Modulo per la presentazione delle osservazioni per i piani/programmi/progetti sottoposti a procedimenti di valutazione ambientale di competenza statale

ID: Codice procedura (ID_VIP/ID_MATTM): 12691

“Progetto di un impianto eolico denominato "Pitigliano" ubicato nei comuni di Pitigliano (GR) e Sorano (GR) costituito da 20 (venti) aerogeneratori di potenza nominale 7,0 MW per un totale di 140,0 MW con relative opere connesse ed infrastrutture indispensabili”

Immagine 3. Cumulo di una parte di impianti eolici, fotovoltaici e geotermici industriali in progettazione ed esistenti intorno all’eolico industriale “Pitigliano”.

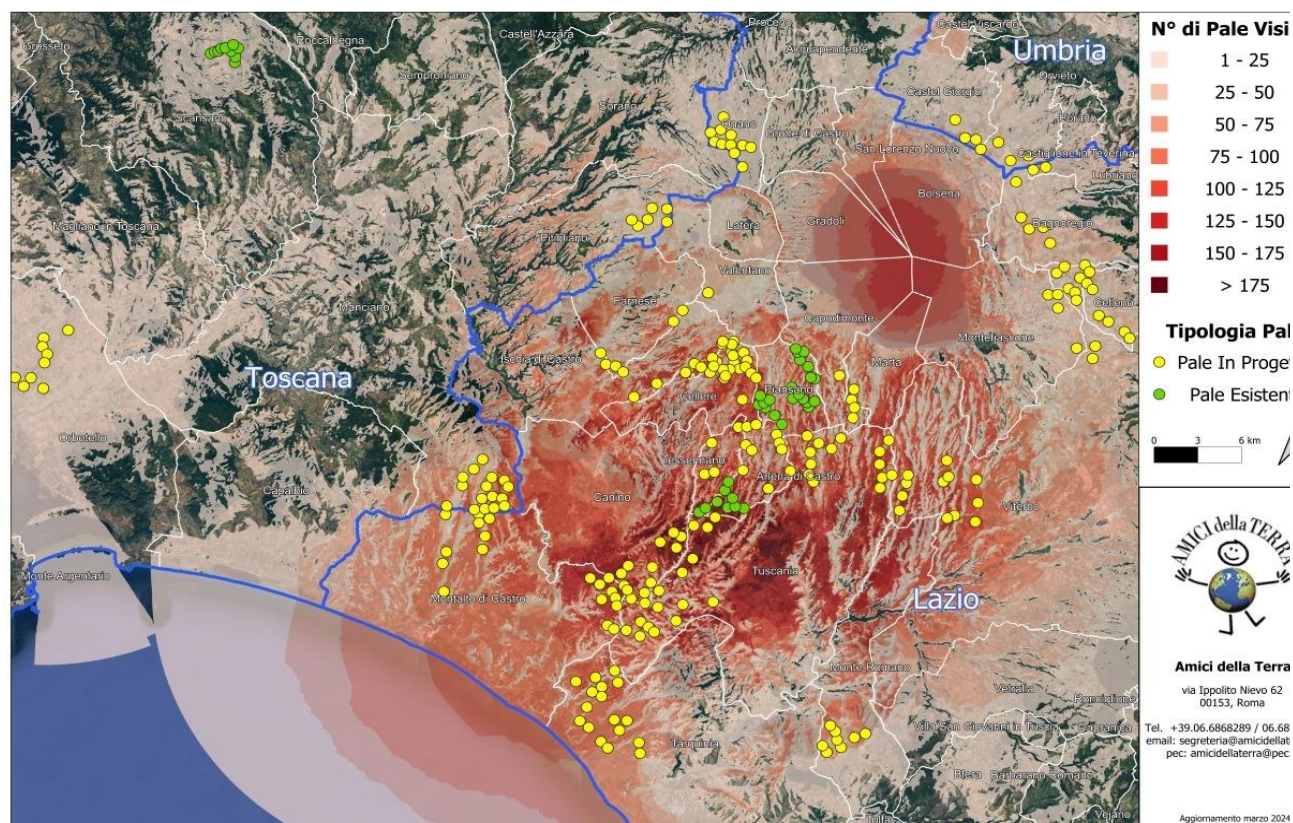
Beni Culturali “*Ambito paesaggistico, geologico e geomorfologico dell’orlo della caldera di Latera ...*” Non vengono nemmeno citati gli impianti eolici in progetto al MASE, il “Rempillo” (6 aerogeneratori) e un altro in verifica amministrativa di 14 aerogeneratori e 72, 6 MW. Ad oggi nei territori di Pitigliano, Sorano e in quello limitrofo potenzialmente potrebbero essere insediati 40 aerogeneratori alti 200 metri e larghi 170. Ma la proponente non cita neanche altri impianti che creerebbero il cumulo e quindi maggiore impatto. Infatti, sul territorio della “Città del Tufo” (Sorano e Pitigliano) impatterebbero anche l’impianto eolico “Montarzo” di Onano con 13 aerogeneratori con le dimensioni ricordate, l’altro eolico industriale nel territorio di Valentano con sette aerogeneratori (stesse dimensioni), gli impianti di Farnese con un minieolico di 3 Torri alte 60 metri già installate in località Poggio del Crognolo e l’impianto eolico industriale “Vallerosa” (7 aerogeneratori alti 200 metri e larghi 158 metri) in procedura VIA presso la Regione Lazio. Inoltre, altri impianti del minieolico già presenti a Valentano, Cellere e Piansano e due progetti eolici industriali con le stesse dimensioni (200 m x 170 m) nel Comune di Ischia di Castro. La valutazione del cumulo non prende neanche in considerazione gli impianti industriali di fotovoltaico e agrivoltaico in progetto a Farnese, Valentano, Ischia di Castro, Cellere. L’impianto geotermico in procedura Via al MASE, progettato nella Caldera di Latera. Quindi è stata effettuata una valutazione del potenziale impatto cumulativo non veritiera a dispetto di quanto affermato dalla proponente che sostiene di aver preso in considerazione uno spazio di 10 km intorno al suo impianto per gli impatti che si creerebbero.

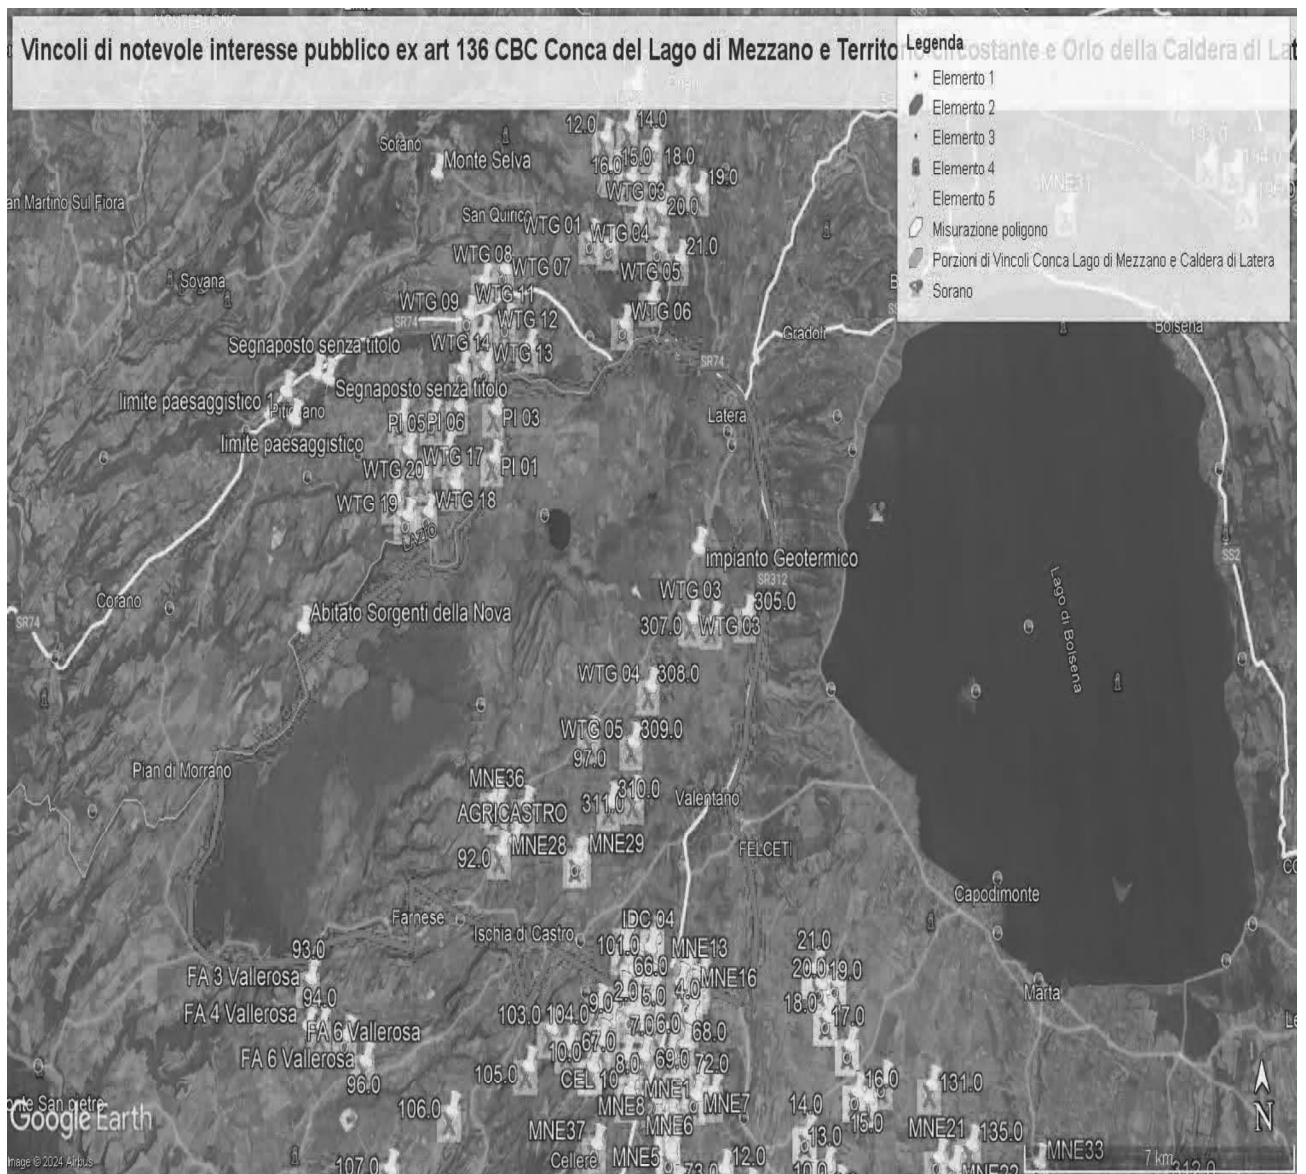
Al contrario si evidenzia che l'impianto eolico industriale citato non solo ricadrebbe con tutti e 20 gli aerogeneratori all'interno delle fasce di rispetto di 3 km di due vincoli paesaggistici di notevole interesse pubblico esistenti nella Regione Lazio e con una parte di essi nel vincolo paesaggistico del Centro abitato di Sorano (GR) quindi in aree non idonee all'installazione di impianti di energia rinnovabile. Addirittura, alcuni aerogeneratori sarebbero ubicati a poche centinaia di metri dai perimetri dei due vincoli paesaggistici laziali ex art 136 del CBC.

IMMAGINE n. 2 Impianto eolico industriale “Pitigliano” e distanze aerogeneratori dai Vincoli della Conca del Lago di Mezzano...

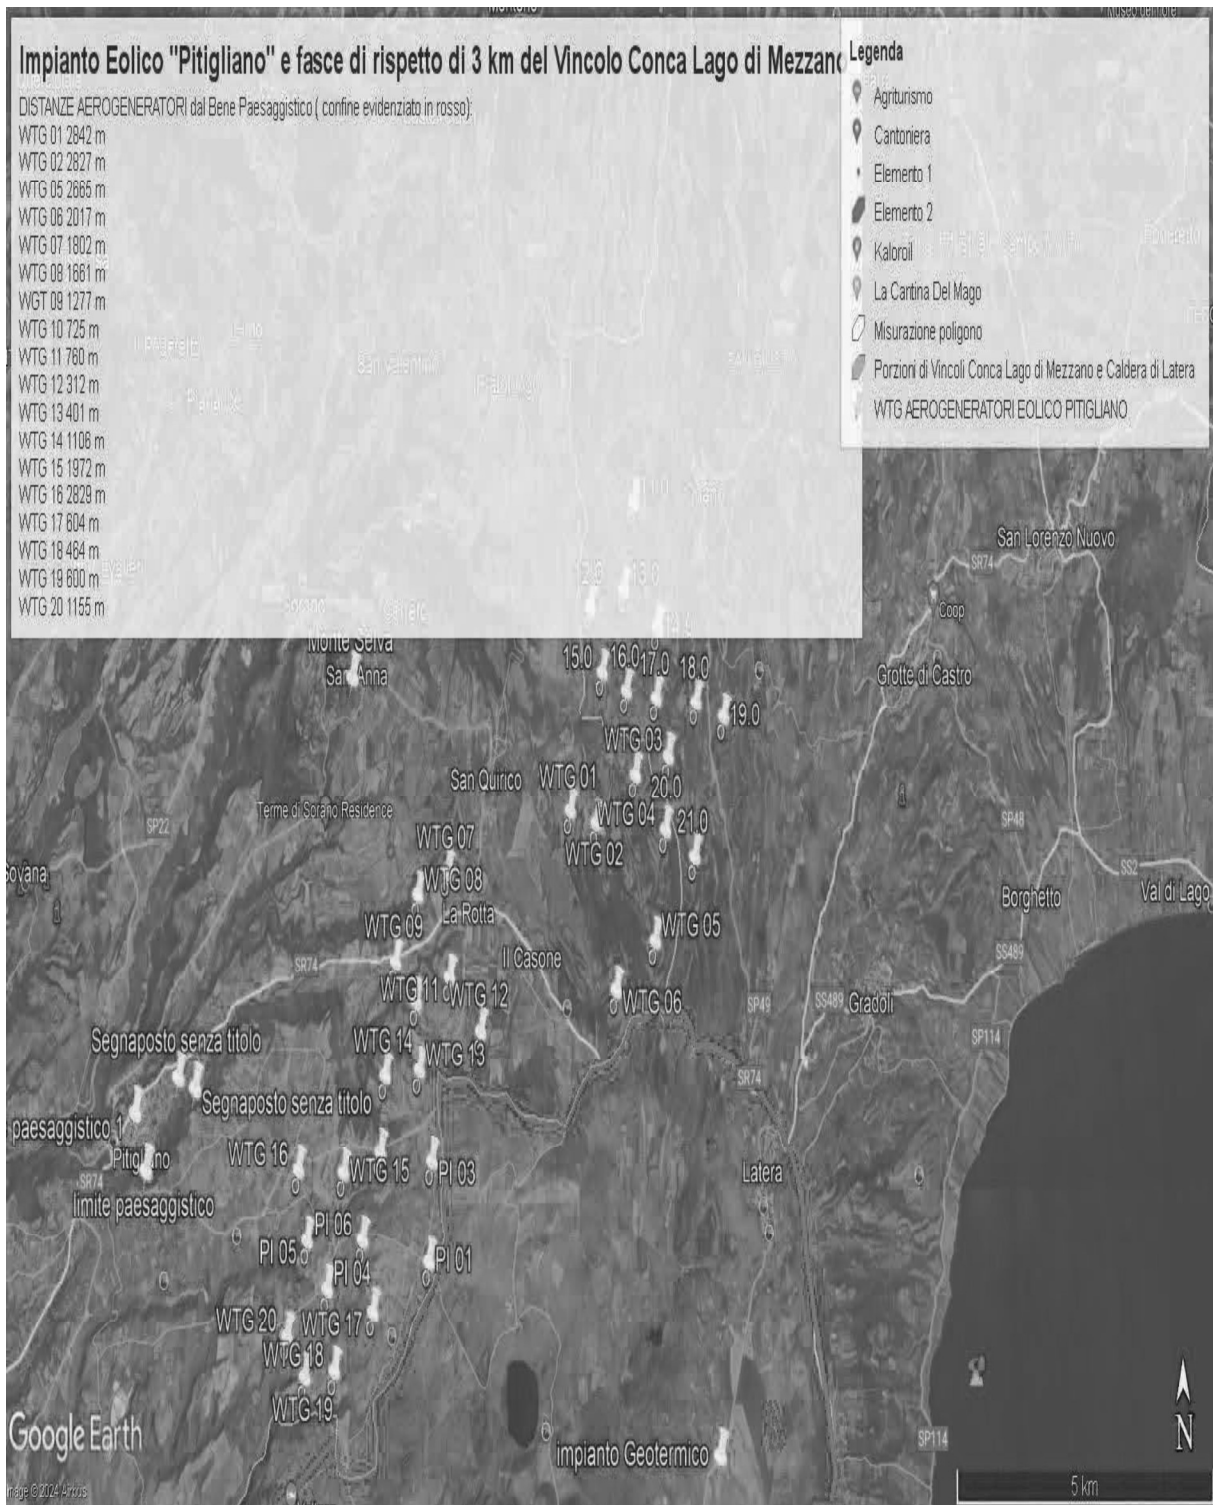
Come è illustrato nell'immagine si ribadisce che l'impianto industriale "Pitigliano" ricade completamente all'interno delle fasce di rispetto dei due vincoli di notevole

IMMAGINE n. 3 Impianto eolico industriale "Pitigliano" e distanze aerogeneratori dai Vincolo "Orlo della Caldera di Latera.

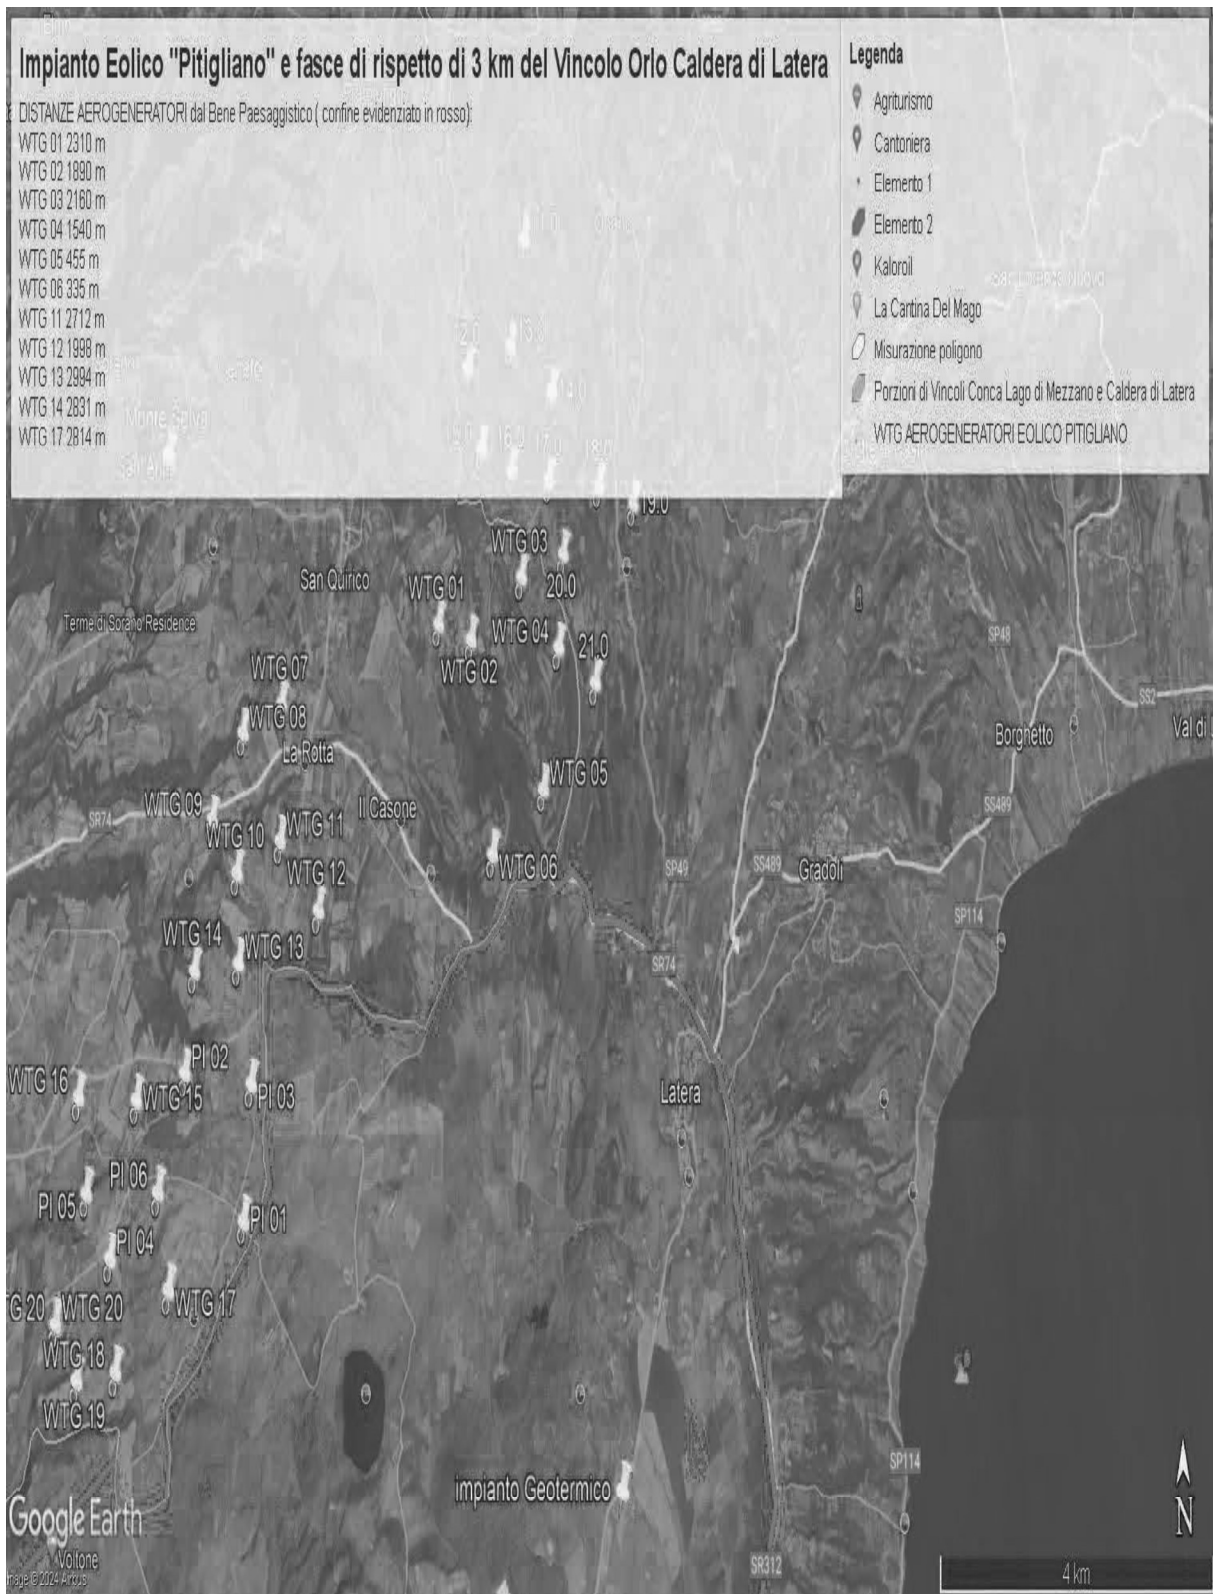
Concludendo, si evidenzia ancora che la proponente non effettuando la procedura prevista dalla Parte III delle Linee Guida nazionali ha ignorato un vincolo paesaggistico di notevole interesse pubblico istituito con un provvedimento del Segretariato regionale del Ministero della Cultura per il Lazio che ha emanato il Decreto di dichiarazione di notevole interesse pubblico n. 22 del 15.02.2024 ai sensi e per gli effetti dell'art. 136, co. 1, lett. c) e d) del decreto legislativo 22 gennaio 2004, n. 42, "Ambito paesaggistico, geologico e geomorfologico dell'orlo della caldera di

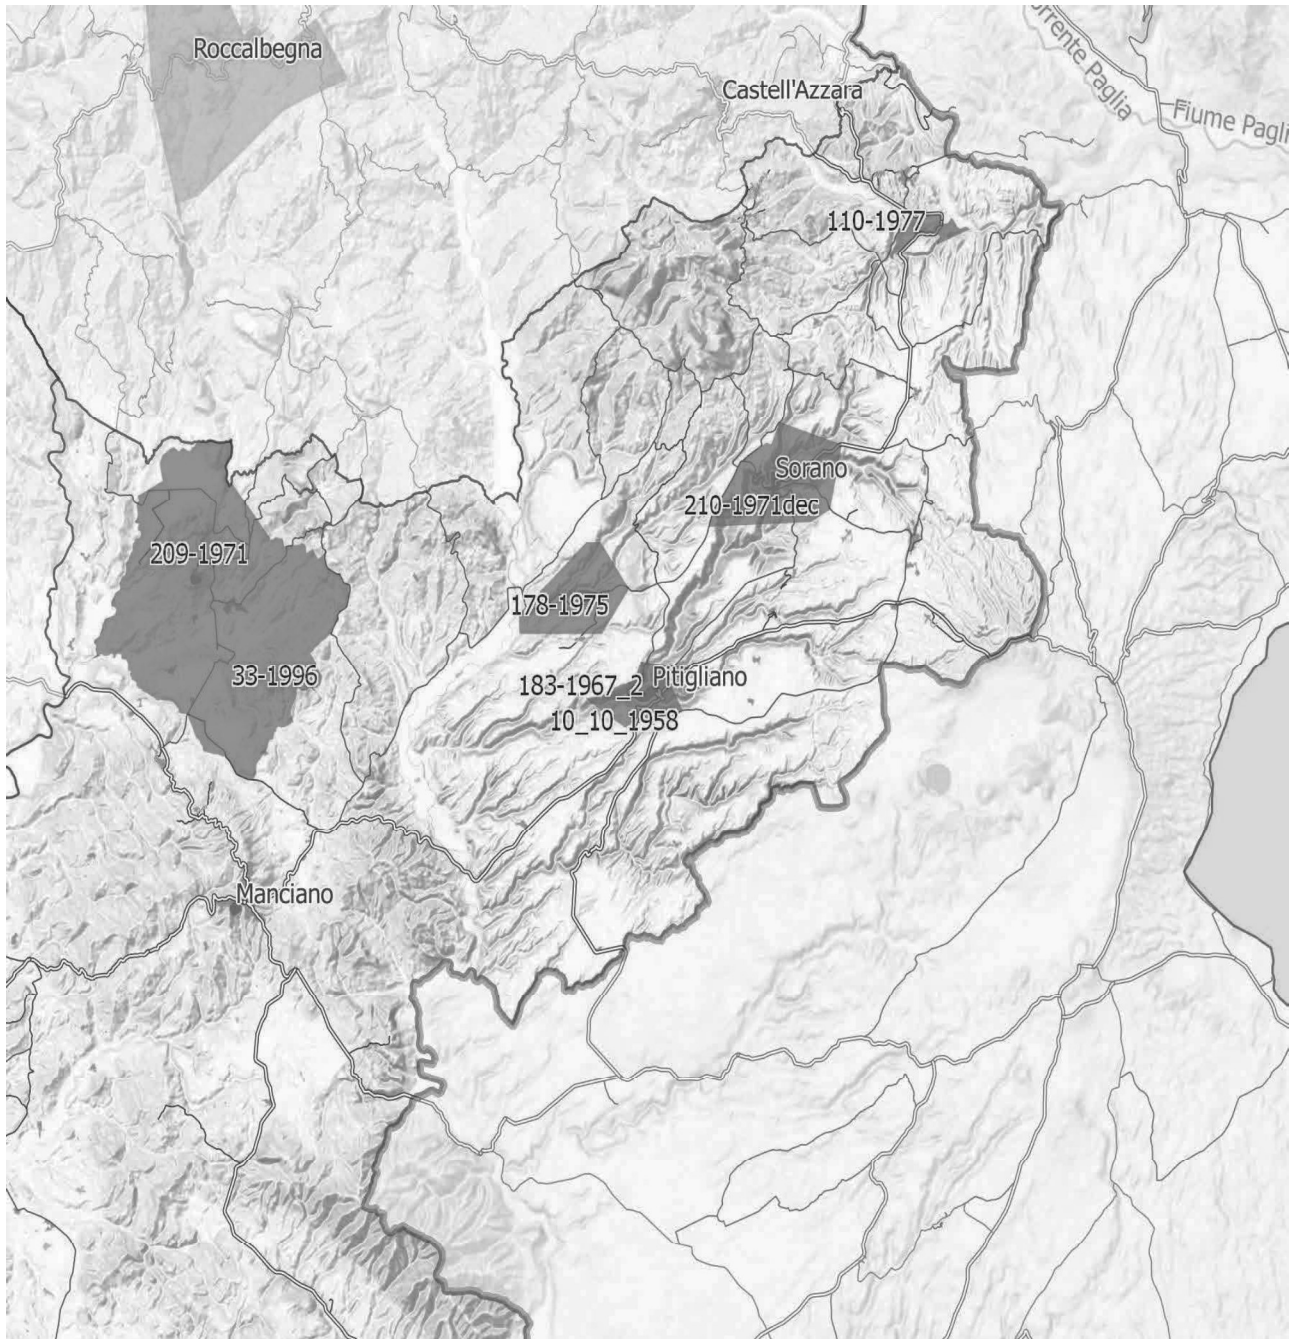
Inoltre, come sostiene la Proponente parte dell'impianto si verrebbe a trovare a 3,5 km dal centro abitato di Sorano. Infatti, tre degli aerogeneratori WTG 08, 09, 10 sono addirittura all'interno delle fasce di rispetto dei 3 km del suo vincolo paesaggistico di notevole interesse pubblico ex art 136 del CBC. Si evidenzia che così si crea

IMMAGINE n. 4 Si evidenzia che i tre aerogeneratori WTG 07, WTG 08 e WTG 09 impattano con il vincolo paesaggistico di notevole interesse pubblico del Centro Storico di Sorano. Il WTG 07 si troverebbe a 2828 m, WTG 08 2504 e WTG 09 2990. Il cavidotto dell'impianto invece impatta in buona parte del Vincolo paesaggistico ex art. 136 del CBC del Centro Storico di Pitigliano.
